2. (提言書の)道路構造の確認

【提言書の道路構造】

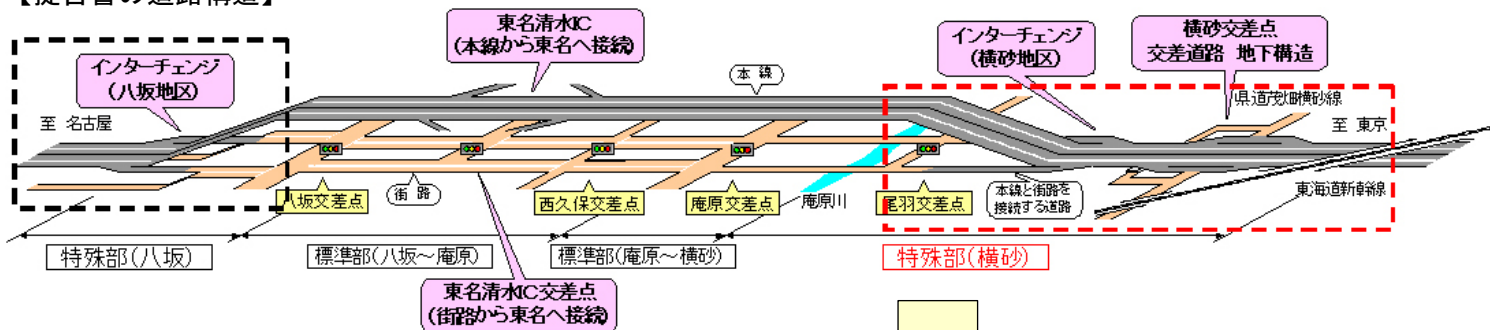
- 標準部(八坂～庵原・庵原～横砂): 基本的に拡幅がなく、通過交通と沿道交通が完全分離でき、安全面・使いやすさの面で問題ない。
- 特殊部(八坂): 拡幅が必要であるものの、既に立体化がされている区間であり、現況と交通処理方法は大きく変わらず問題ない。
- 特殊部(横砂): 拡幅が必要であり、かつ、**交差点とインターチェンジや分合流箇所が近接し安全性にやや劣ること、街路がないため沿道の利便性がやや劣ること**などの問題がある。

- 提言書での「今後の課題」、「今後配慮すべき事項」等を踏まえ、計画決定に向け道路構造を確認。道路構造の確認の結果、**特殊部(横砂)**において更なる工夫の余地があることが判明。

①本線出入りのしやすさ・安全性の向上
・分合流部の集約

②県道出入りのわかりやすさ・安全性の向上
・本線への出入箇所の単純化
・交差点と本線出入箇所の距離の確保

③沿道交通の使いやすさ・安全性向上
・県道と街路の連続性の確保

④横断機能の信頼性確保
・県道茂畑横砂線の本線横断部計画高の嵩上げ
